女川原子力発電所第2号機 工事計画審査資料	
資料番号	02-他-F-01-0048_改 2
提出年月日	2021年3月12日

## 女川原子力発電所2号機 第3保管エリアの変更について

東北電力株式会社

図2-1 第3保管エリアの形状変更について

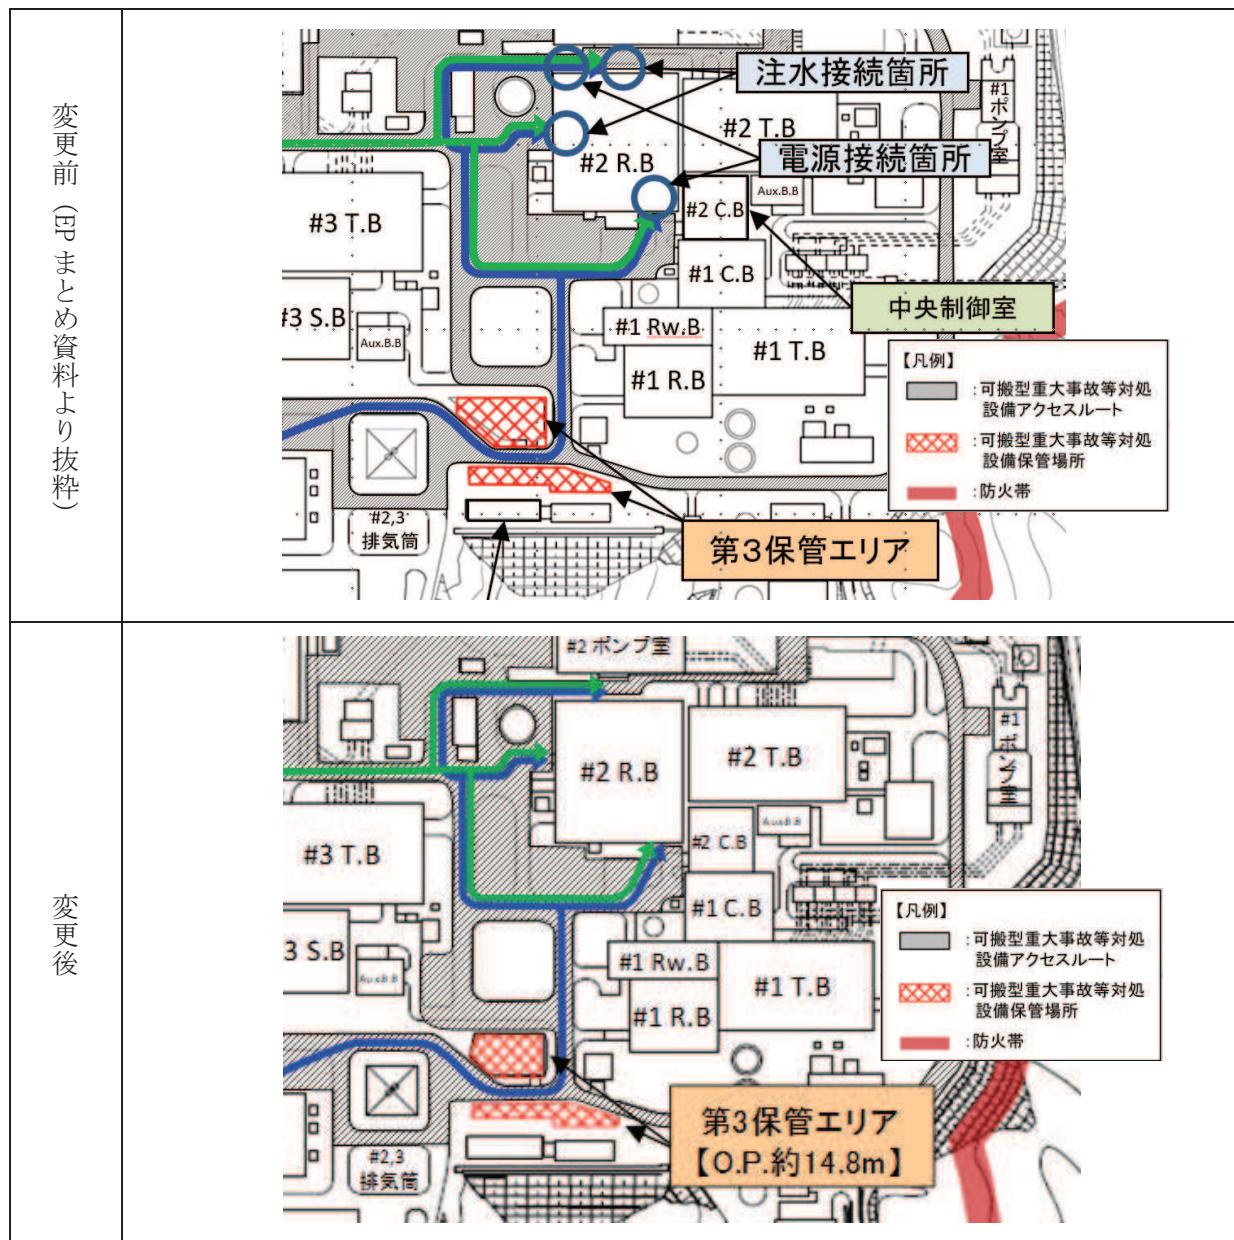
女川原子力発電所敷地内工事による工事エリア等の確保及び竜巻固縛の設計進捗による必要な面積等が決まったことから、第3保管エリアの形状を変更した。

第3保管エリアの形状変更について図2-1に示す。

図 4-2 可搬型重大事故等対処設備配置詳細図

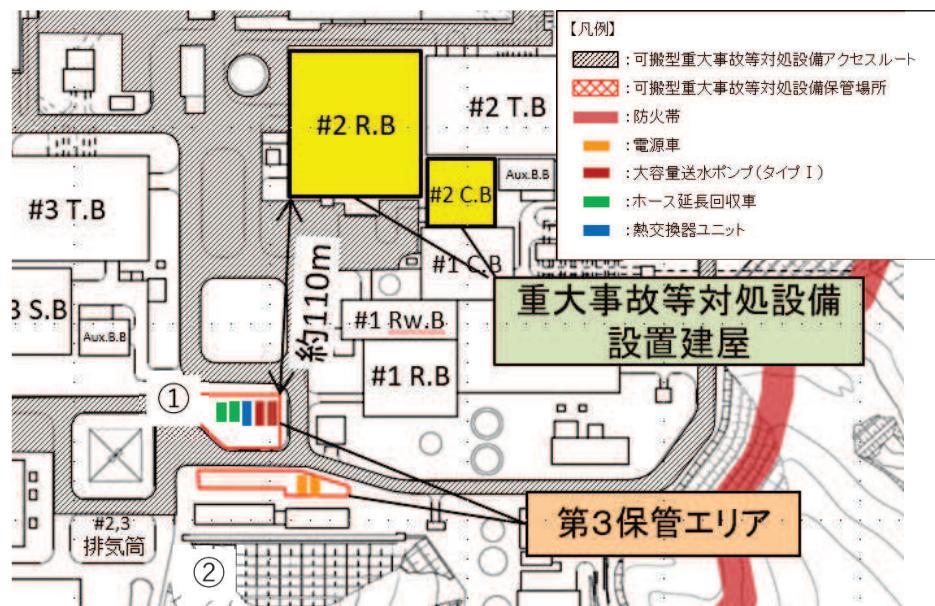
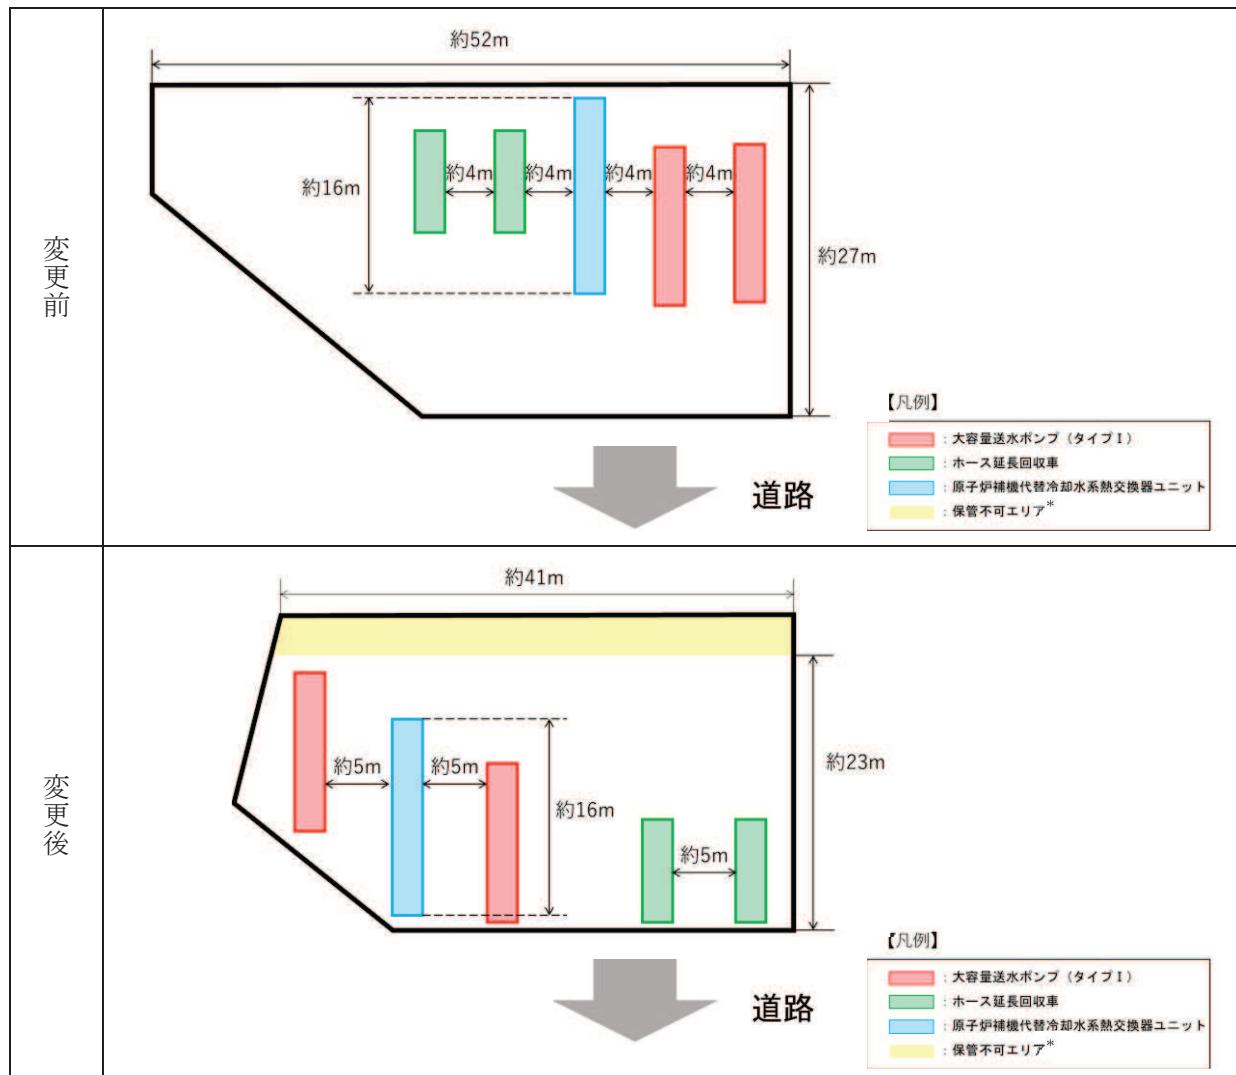
女川原子力発電所においては「 $2n + \alpha$ 」の可搬型重大事故等対処設備のうち「 $2n$ 」を第1、2保管エリアと第3保管エリアに分散して保管する方針としていることから、形状変更しても大容量送水ポンプ(タイプI)、ホース延長回収車、原子炉補機代替冷却水系熱交換器ユニットが保管可能であることを確認した。EPまとめ資料での記載を図4-1に、確認結果を図4-2に示す。

なお、電源車も「 $2n + \alpha$ 」であるが、形状変更しない側の第3保管エリア②(図4-1参照)に配備する予定であることから確認対象から除外した。

注記\* : 発電所の所則類に反映し、保管不可エリアに可搬型重大事故等対処設備を保管しないよう  
に管理する。
